Avis Technique 6/09-1854*02 Add

Additif à l'Avis Technique 6/09-1854

Menuiserie PVC

Série 8000

PARCLOSES

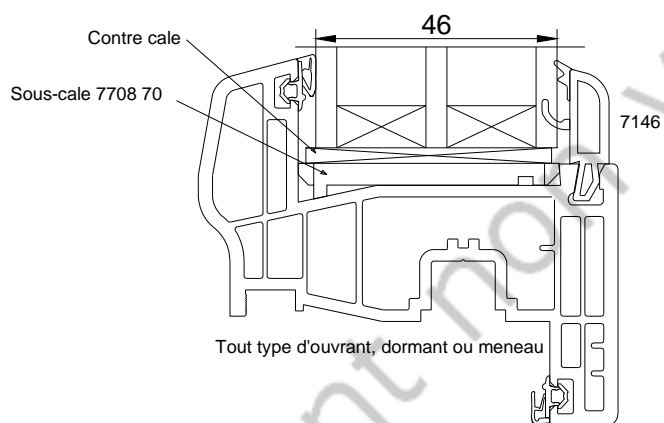
Parcloses à joint coextrudé (gris ou noir) : réf. 7146..

Isolant de 46 mm pour la référence 7146...

PRINCIPE DE LA THERMOUSOUDURE A PLAT OUVRANT

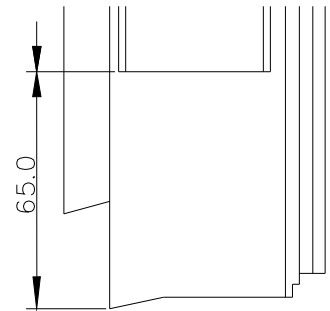
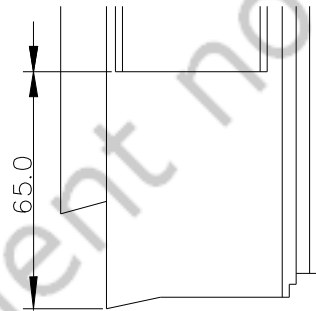
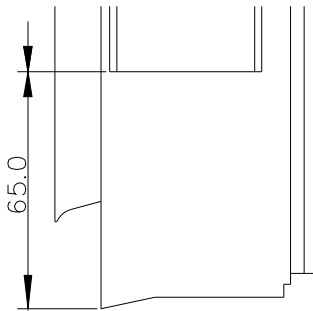
L'assemblage par soudure à plat des meneaux et traverses 8036.., 8037.. et 8039.. doit être réservé aux fabrications certifiées et validé pour chaque type de machine avec son adaptation des profils associée.

Les profils 8036.., 8037.. et 8039.. sont adaptables sur tous les profils ouvrants. L'opération est complétée par une étanchéité au mastic silicone de la rainure à parclose et de la remontée sur le recouvrement extérieur ouvrant en cas de soubassement sensible à la présence d'humidité.

- 8072.. / 8073..
- 8069.. / 8092..
- 8093..
- 8094..
- 8097.. / 8098..
- 8081..

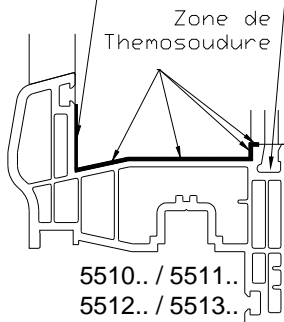
Etanchéité complémentaire à réaliser en cas de présence d'un sous-bassement sensible à l'eau

- 5510.. / 5511..
- 5512.. / 5513..

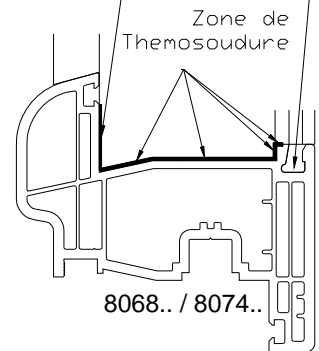
Etanchéité complémentaire à réaliser en cas de présence d'un sous-bassement sensible à l'eau
